## 女川原子力発電所2号炉

# 耐震重要施設及び常設重大事故等対処施設の 基礎地盤及び周辺斜面の安定性評価について

令和元年11月6日  
東北電力株式会社

## 審査会合におけるコメント

地下水位低下設備の配置例

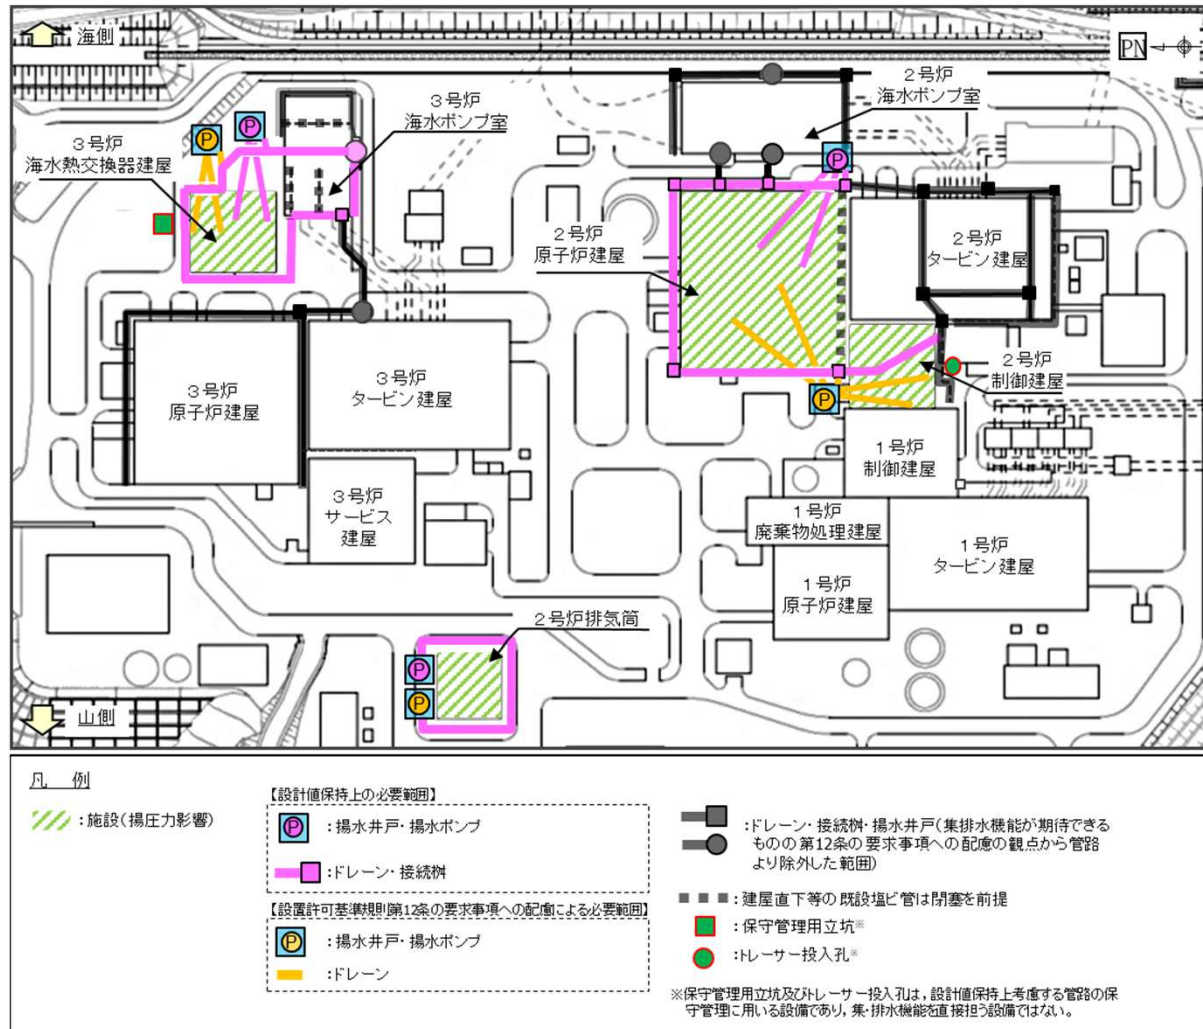
No.	審査会合におけるコメント (令和元年8月9日)	回答主旨	対応頁	
			本体資料	補足説明資料
S200	<ul style="list-style-type: none"> <li>液状化による周辺地盤の変状に対する構造物の設計において、設計用地下水位の設定事例を、合同審査会合の資料を抜粋する等により説明を追記すること。</li> </ul>	<ul style="list-style-type: none"> <li>地下水位低下設備の配置例を示すとともに、構造物毎の設計用地下水位について、地下水位を一定の範囲に保持する地下水位低下設備の機能を考慮した水位、自然水位より保守的に設定した水位又は地表面にて設定した水位に分類し具体的な設定事例を記載した。</li> </ul>	<ul style="list-style-type: none"> <li>p7, 154</li> </ul>	<ul style="list-style-type: none"> <li>p121, 134-158</li> </ul>
S201	<ul style="list-style-type: none"> <li>第3条第1項及び第2項への基準適合の考え方について、改良地盤による措置の方針を記載すること。</li> </ul>	<ul style="list-style-type: none"> <li>第3条第1項及び第2項への条文適合方針を踏まえた基礎地盤安定性評価方針として、耐震重要施設及び常設重大事故等対処施設の支持地盤を岩盤及び改良地盤とすること、また、改良地盤の物性値の設定根拠及び施工において所定の物性値を確保する方針を示した。</li> </ul>	<ul style="list-style-type: none"> <li>p13, 120, 125, 131, 139, 142, 143, 148, 150</li> </ul>	<ul style="list-style-type: none"> <li>p49, 55, 56, 59, 64</li> </ul>

- 左図は、施設の設計において参照する地下水位低下設備の検討例である。
- 左図に示す地下水位低下設備のうち、はに示す施設の設計用地下水位を保持するための必要範囲である。また、は多重性及び独立性の観点からの必要範囲である。(設置許可基準規則第12条の要求を考慮)
- 耐久性、耐震性及び保守管理性を有するものの、多重性及び独立性の観点から必要範囲より除外した範囲(■)は透水層として取扱う。
- その他施設の設計においては、地下水位低下設備の配置を踏まえ、地下水位分布を評価の上、設計用地下水位を設定し耐震評価を行い、液状化、揺すり込み沈下等の周辺地盤の変状を考慮した場合においても、施設の機能が損なわれるおそれがないように設計する。  
(設置許可基準規則第4条・第39条、第3条第2項・第38条第2項)
- なお、地下水位低下設備の詳細な配置・構造等については工事計画認可段階における詳細検討で確定する。
